会 議 録

会議名 (審議会等名)		第10回 相模原市新しい交通システム導入検討委員会				
事務局 (担当課)		まちづくり計画部交通政策課 電話 042 - 769 - 8249 (直通)				
開催日時		平成26年8月26日(火) 9時30分～11時10分				
開催場所		南区合同庁舎3階講堂				
出席者	委員	16人(別紙のとおり)				
	その他	0人				
	事務局	18人(南区長、まちづくり計画部長、南区副区長、南区役所区政策課長、南区役所地域振興課長 他13名)				
公開の可否		可	不可	一部不可	傍聴者数	4人
公開不可・一部不可の場合は、その理由						
会議次第		<p>1 開会</p> <p>2 会議の公開について</p> <p>3 議題 (1) 新しい交通システムの比較検討について</p> <p>(2) その他</p> <p>4 閉会</p>

議題1資料 新しい交通システムの比較検討(運行形態・ルートの詳細検討)

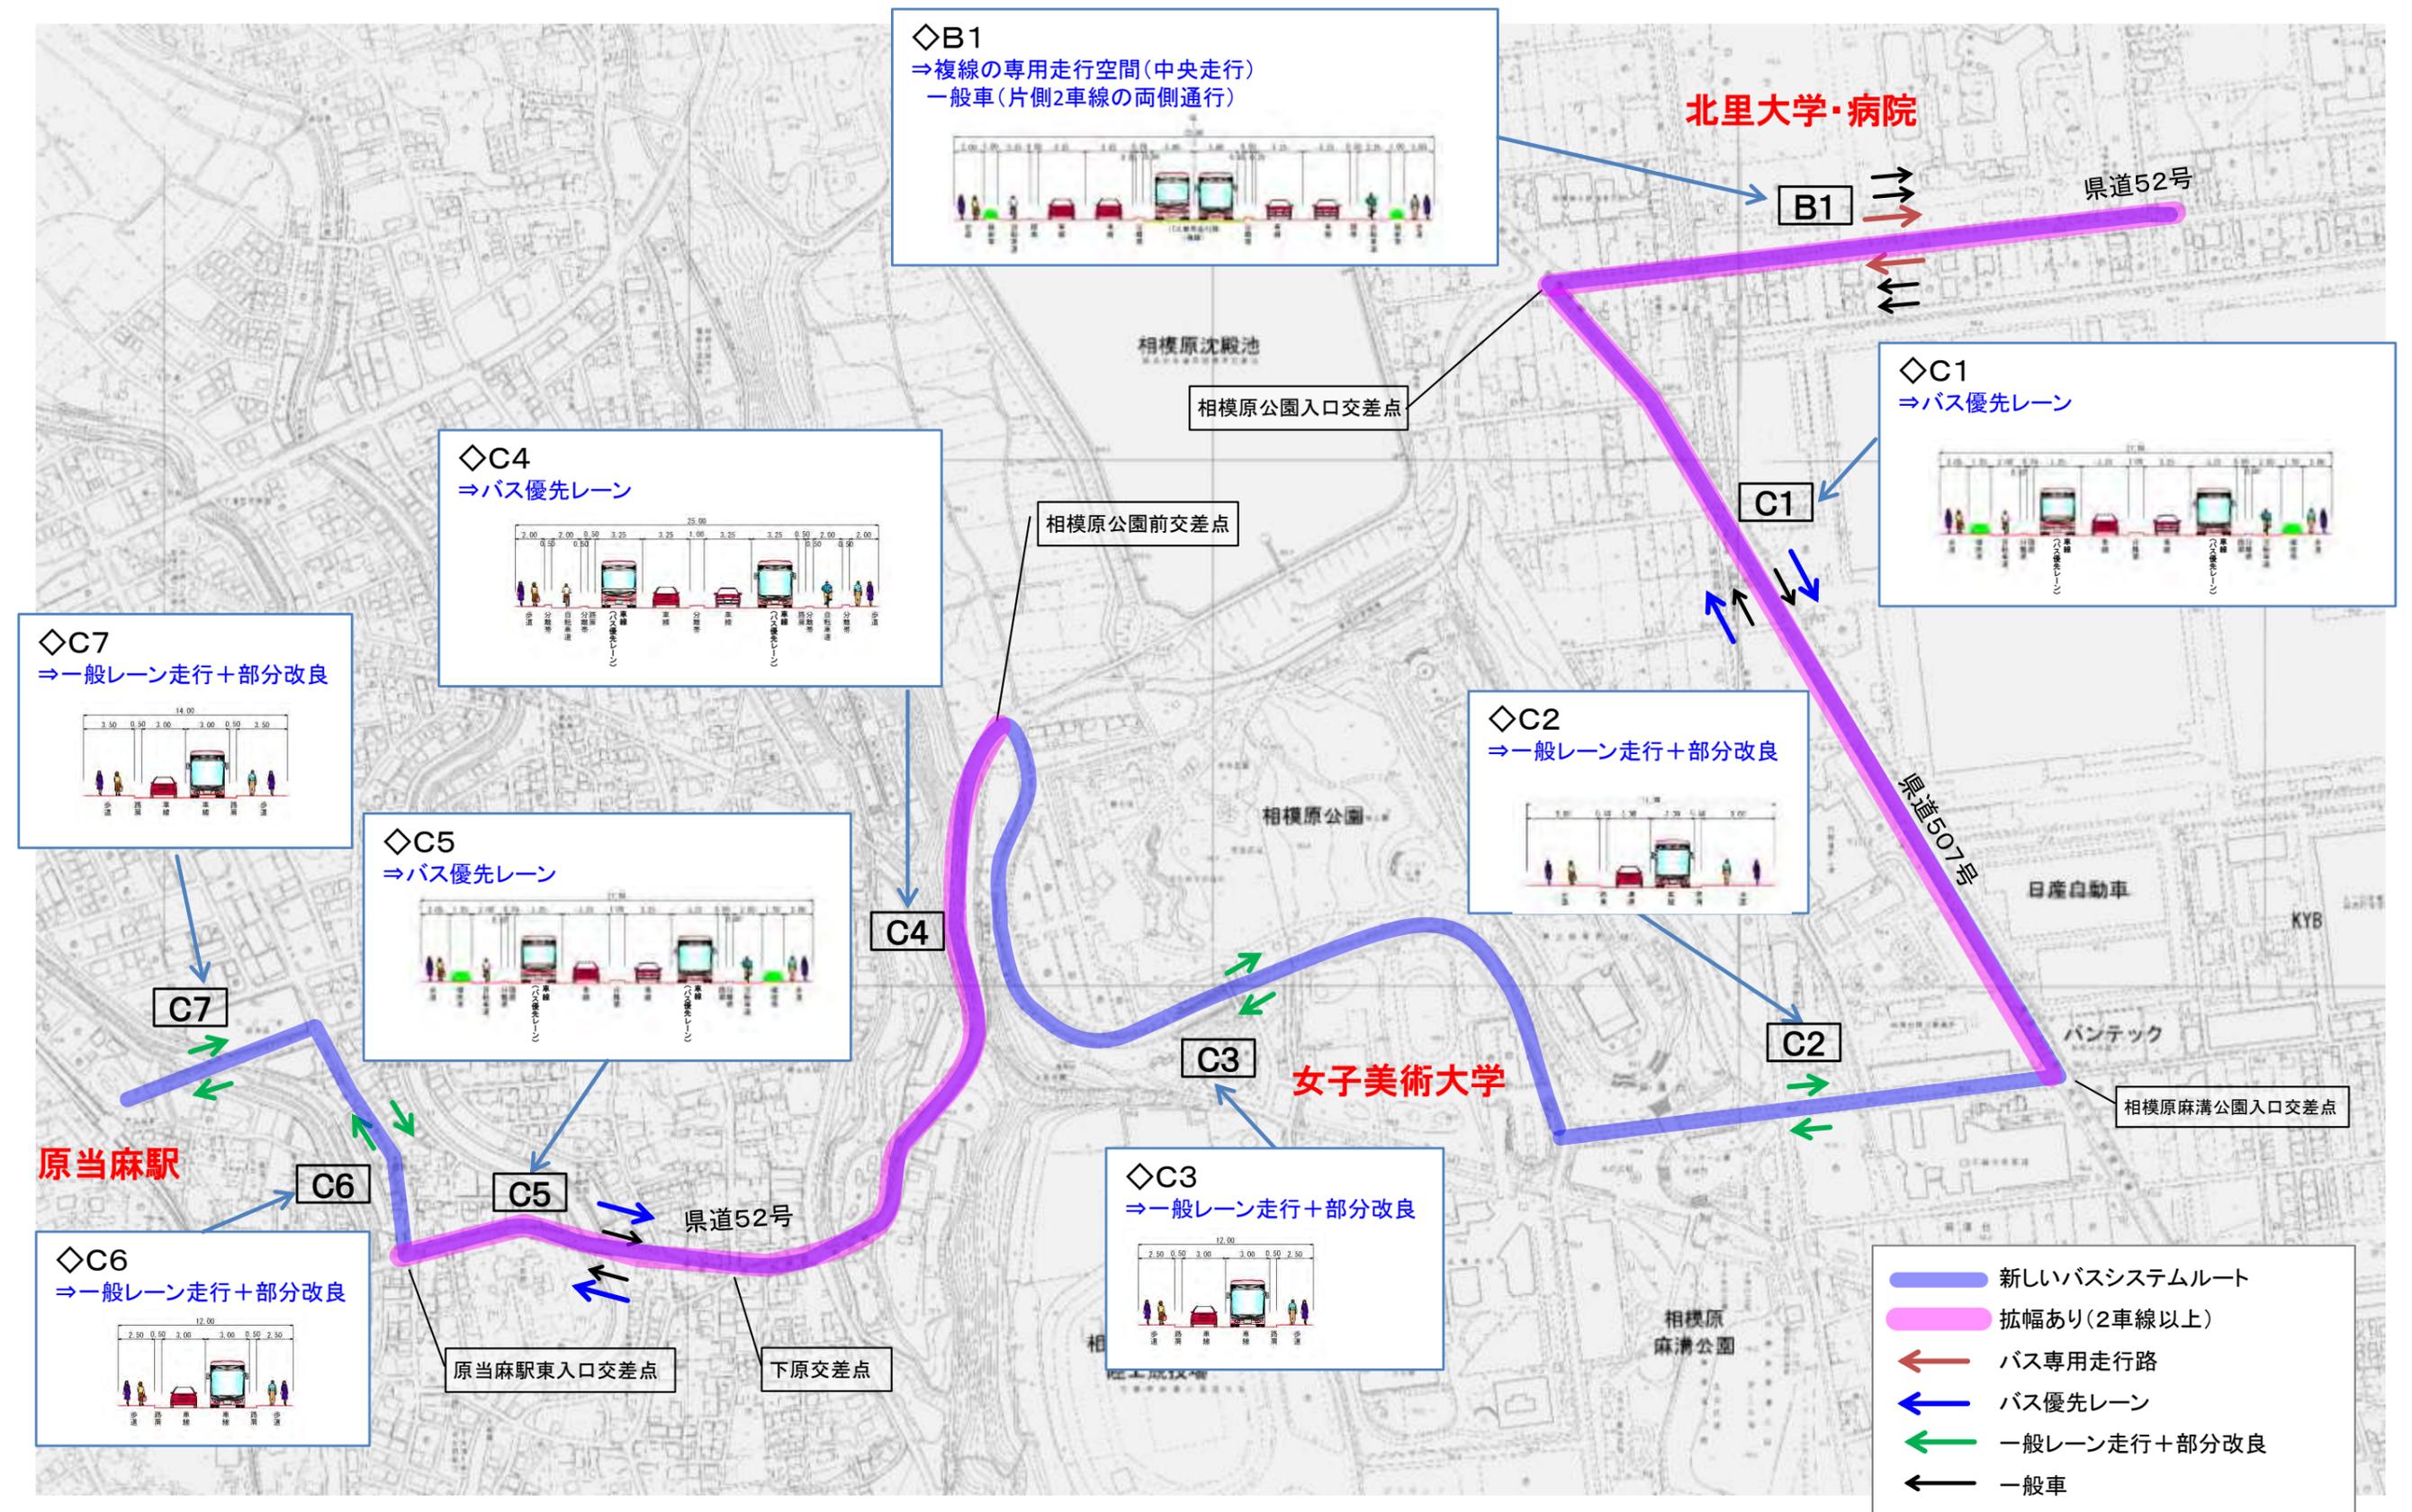
時間はお任せしますが、できるだけそのような単位で、時系列と実施内容とがマッチした表し方、これが要するに図面の表し方の基本だと思います。それをきちんとやってもらいたい。それからもう一点は、図面の中にきちんと詳細を書き込んでいただきたいということです。何かと言いますと、スケール表示が無い。スケールが何も無いから、図面を見ても距離が分からない。そうすると、この後から出てくる問題ですが、幾ら掛かるといったコストの問題も、距離が分からないので、対応に非常に困ります。図面は一枚一枚にスケール表示を是非考えていただきたい。そうすることにより細かい検討、深度のある対応ができると思います。現状での資料では、深度のある検討は無理ではないかと、私は疑問を持っています。

は、今ご指摘いただきました、まず時系列的な整理、また、そこに対する課題などを分かりやすいものにするとともに、また、それに対してスケールの分かるようなものを整理していきたいと思えます。ただし、P4の図面などは、全体図として入れておりますが、今まで比較案の検討などで示してきたものにつきましては、背景が無い方が分かりやすいということで、このようなポンチ絵的なもので図示させていただきました。全ての図面がこのような形になるということではなく、今おっしゃったような、少なくとも延長やスケール、距離が分かるような形での資料作成に努めていきたいと思えます。

■将来において検討すべき交通システム（A区間）【県道51号～県道52号】

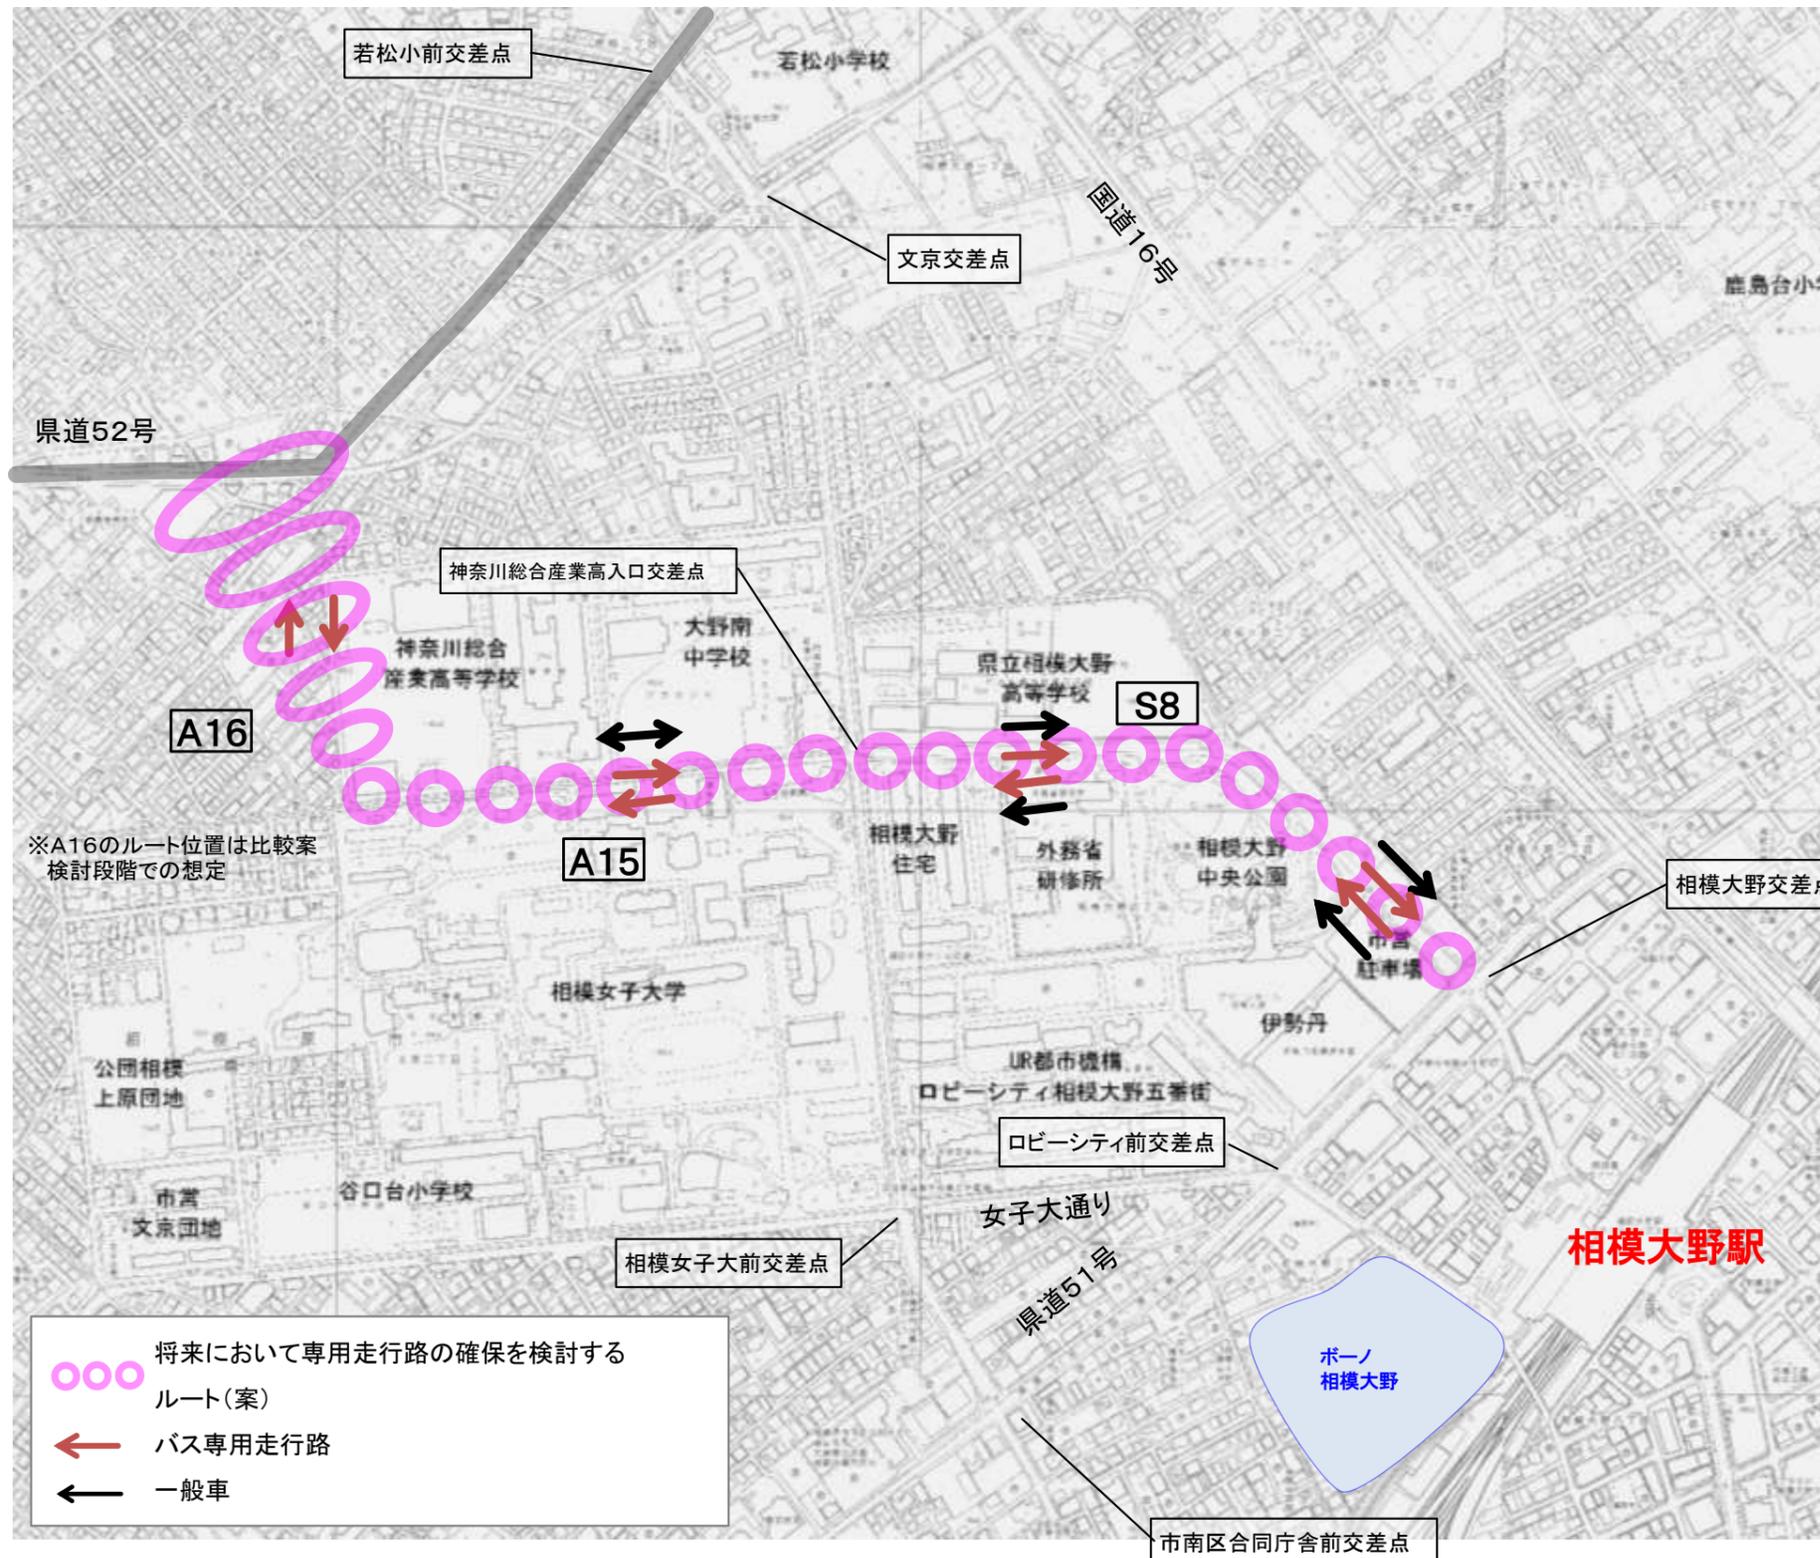
A 区間と C 区間とも基本的に前回出た意見に対してゼロ回答という認識です。話にならないと言いますが、中間送付していただいた資料のレベルならば、ギリギリ OK かなと思っていたのですが、ちょっとこれは駄目です。まず、将来において専用走行路の確保を検討する案として、県道 5 1 号から県道 5 2 号まで点線の丸で囲っている区間ですが、これは言葉の綾、マジックがあります。まずオルガノ前のところまで県道 5 2 号が整備される、これが多分 10 年以内でみていると思うのですけれど、そこがクリアになって、今回の資料でいうところの暫定版「現時点の」というものが開通して、その時点で調査を行うのか、それとも、実際には、若松小学校の前までの、この資料の中長期と書いてあるところまで開通したうえで、そこからさらに検証をして「将来において」という話にしているのか。その違いで時間が 10 年単位、下手すると 20 年単位で変わってくるので、ここは明確にして欲しいです。どの段階で検証するつもりですか。

まるで回答になっていないと思います。これは基本的にその区間まで導入して、きちんと定時性と速達性が確保できるのかどうかポイントですよね。それが確保できないということになったら、では結局ショートカットの専用走行路を通すしかないという話になるのが筋論であって、交通状況がどうこうという話ではないはずだと思います。私の認識が間違っていますか。

その、3年、5年、一定の時期という言い方は、すごく紛らわしいので、時系列に明示していただけませんか。今、この場でなくても良いので、次回の資料には短中期、中長期というのは、あまりにもざっくりし過ぎているので、例えばオルガノ前まで県道52号が拡がった時点でA区間の交差点の部分改良が既に着手している、若しくは完成済

みという形になるのか、それとも県道52号がオルガノ前まで拡がるのを待たずに交差点改良を行えるものから着手するのか。警察の方から、それは駄目と言われれば、それはそれで良いのですが、その辺りの優先順位について、どのような時系列でやるのかということ、個別の施策毎に一本の時系列でまとめてください。

P3、P4 と併せて P14 を見ていただきたいのですが、A 区間 (3) につきましては、西大沼 4 丁目交差点から若松 3 丁目交差点付近という区間で、市としては、中長期に渡って道路拡幅に取り組んでいく区間です。今のご質問は、A 区間 (1) や A 区間 (2) における専用走行路の確保の検討は、どの段階で着手していくのかという質問であったと思います。市としては、A 区間 (3) の専用走行路の整備後に検討していくということではなくて、整備が始まる前に、当然、周辺交通状況の変化というものを検証し、また、

将来の交通の変化も捉えていくこととなりますので、基本的には、このA区間(3)の着手にあたって、どういった影響がこのA区間(1)やA区間(2)にもたらされるのか、あるいは短中期で取り組んできたものが、どう変わっているのかという検証を行うことを想定しています。

かしこまりました。今回は、このようなご意見をいただくことを承知で、まず、大まかなところということで出させていただきました。次回の検討委員会には、この時点ではどういったものを完成している、この時点でどういったものに着手しているということが分かる資料とするとともに、モニタリングや効果検証の時期なども落とし込んだ資料を出したいと思います。
